**AVIS RELATIF A LA PROTECTION
CONTRE LES EVENTUELS EFFETS NOCIFS ET NUISANCES
PROVOQUES PAR LES RAYONNEMENTS NON IONISANTS
GENERES PAR DES ANTENNES EMETTRICES STATIONNAIRES**

Commune : TOURNAI - Exploitant : ORANGE

Référence exploitant : 371C1_2 / 30745C1_1 / 40745C1_1 / 50745C1_1

Rapport n° 1159 / 2023

Figure 1 : Vue en plan des lieux de séjour et des points de contrôle

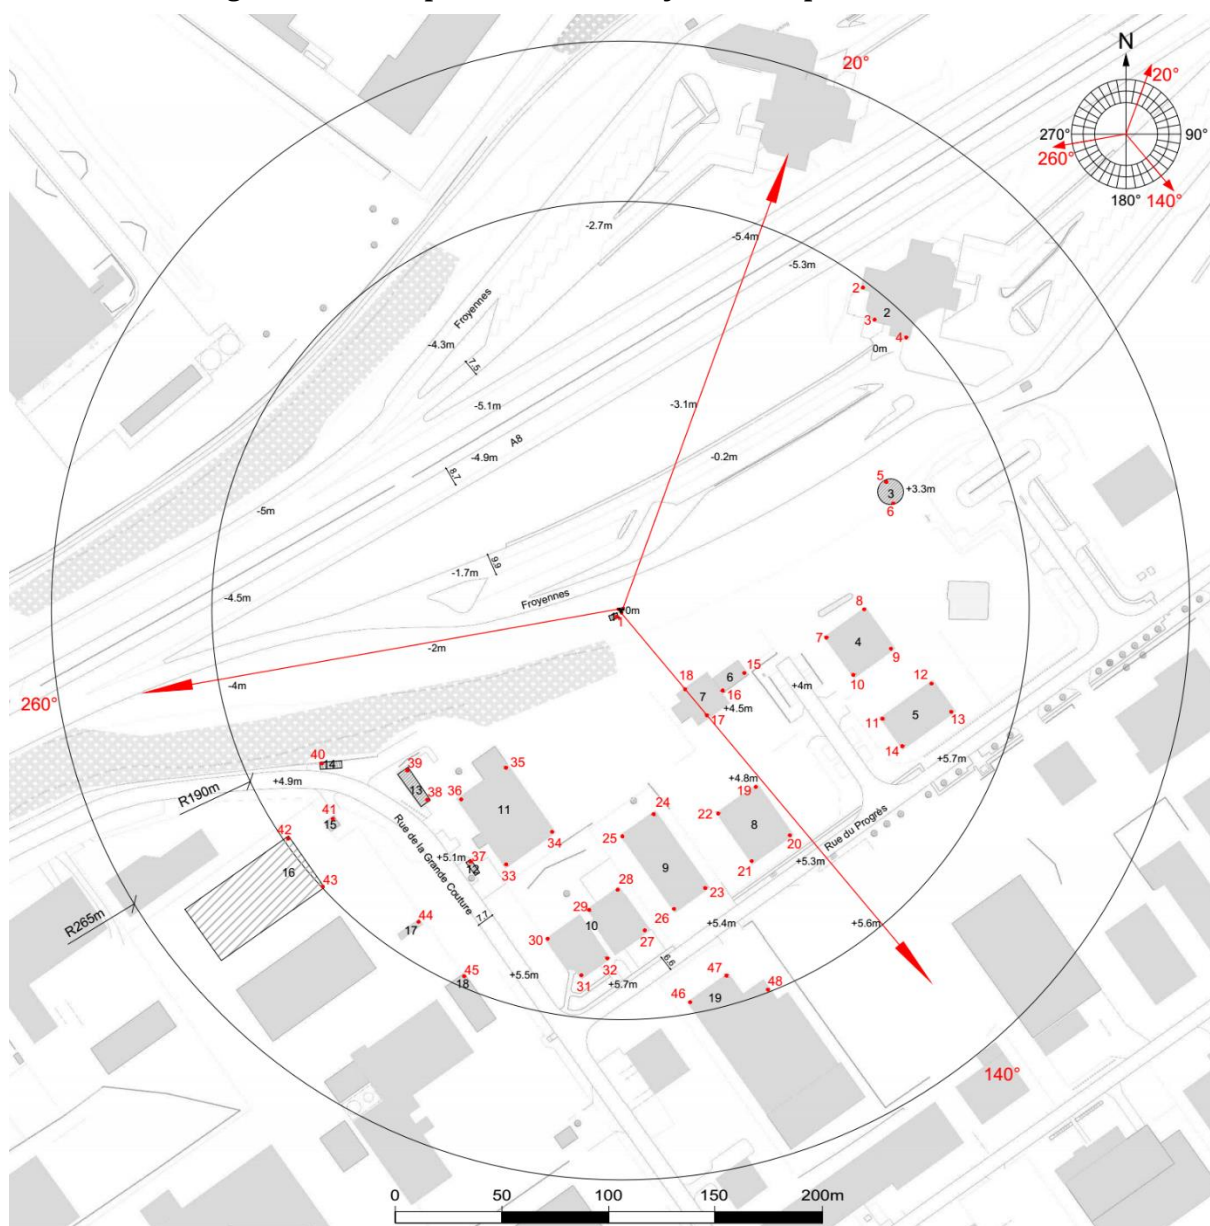
Les fréquences d'émission, la puissance rayonnée par chacune des antennes et leur gain permettent de déterminer le rayon de la zone à analyser. Tout dépassement de la limite par installation est exclu en dehors de cette zone. Le tableau 2 reprend les 35 LS² pour lesquels l'indice d'exposition est le plus élevé. Les différentes colonnes indiquent :

- le numéro du point de contrôle repris sur un des plans de la figure 1;
- le numéro du LS dans lequel se trouve le point de contrôle de la 1^{ère} colonne ;
- l'atténuation d'obstacle prise en compte pour le calcul de l'indice d'exposition dans le LS ;
- le résultat du calcul de l'indice d'exposition.

N° point de contrôle	LS	Atténuation (dB)	Indice d'exposition relatif à la limite par installation IE_i
20	LS8	3,0	0,150
21	LS8	3,0	0,132
19	LS8	3,0	0,105
22	LS8	3,0	0,095
39	LS13	3,0	0,094
23	LS9	3,0	0,094
24	LS9	3,0	0,089
11	LS5	3,0	0,087
25	LS9	3,0	0,076
14	LS5	3,0	0,074
38	LS13	3,0	0,070
36	LS11	3,0	0,070
40	LS14	3,0	0,069
26	LS9	3,0	0,066
10	LS4	3,0	0,060
28	LS10	3,0	0,055
9	LS4	3,0	0,052
3	LS2	3,0	0,048
34	LS11	3,0	0,048
2	LS2	3,0	0,046
12	LS5	3,0	0,043
35	LS11	3,0	0,043
5	LS3	3,0	0,043
27	LS10	3,0	0,042
41	LS15	3,0	0,040
6	LS3	3,0	0,038
29	LS10	3,0	0,037
8	LS4	3,0	0,037
37	LS12	3,0	0,037
4	LS2	3,0	0,037
33	LS11	3,0	0,037
13	LS5	3,0	0,036
47	LS19	3,0	0,028
32	LS10	3,0	0,023
17	LS7	3,0	0,022

En ce qui concerne les antennes de l'installation mentionnées dans le tableau 1, la distance maximale à laquelle la limite pourrait être atteinte, à l'extérieur, est égale à 75,7 m. S'il n'y a pas de LS à une distance inférieure, les antennes respectent forcément la limite d'immission.

Dans le cas des LS situés à l'intérieur des bâtiments, une atténuation d'obstacle est prise en compte et il en résulte que la distance maximale à laquelle la limite pourrait être atteinte se réduit à 53,6 m.

Figure 2 : Vue en plan des installations d'antennes dans un rayon de 300 mètres autour de l'installation faisant l'objet de la demande d'avis

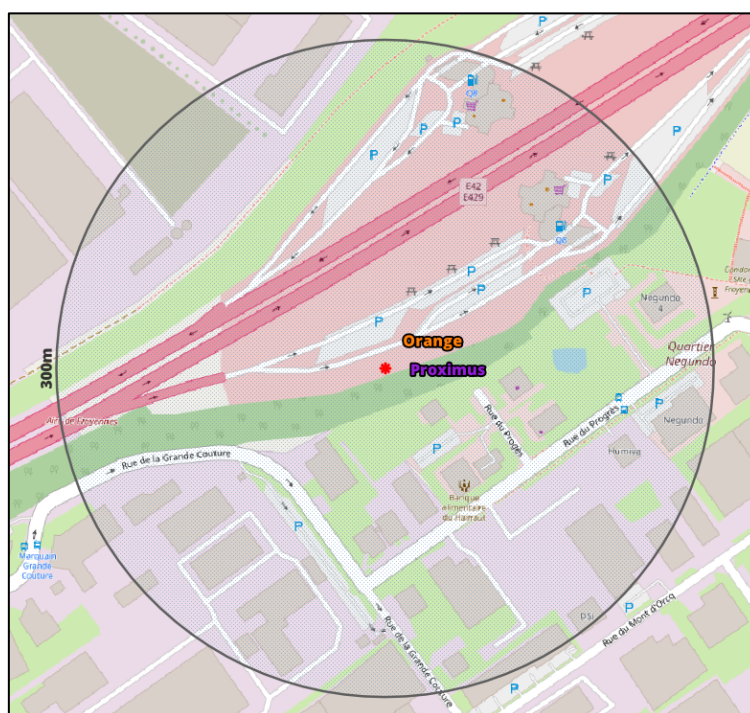
Le plan en projection verticale de la figure 2 indique la localisation des antennes actives éventuelles visées par le décret et situées dans un rayon de 300 mètres autour de l'installation référencée dans le paragraphe 2. Les données de localisation de ces antennes et les avis correspondant sont accessibles via le cadastre en ligne des antennes émettrices stationnaires⁶.

Compte tenu du nombre d'installations localisées dans la figure 2, il apparaît que l'intensité du rayonnement électromagnétique généré, dans les lieux de séjour situés à proximité de l'installation référencée dans le paragraphe 2, par l'ensemble des antennes émettrices stationnaires de l'ensemble des exploitants du même site d'antennes émettrices stationnaires respecte la limite fixée à l'article 4, § 2 du décret.
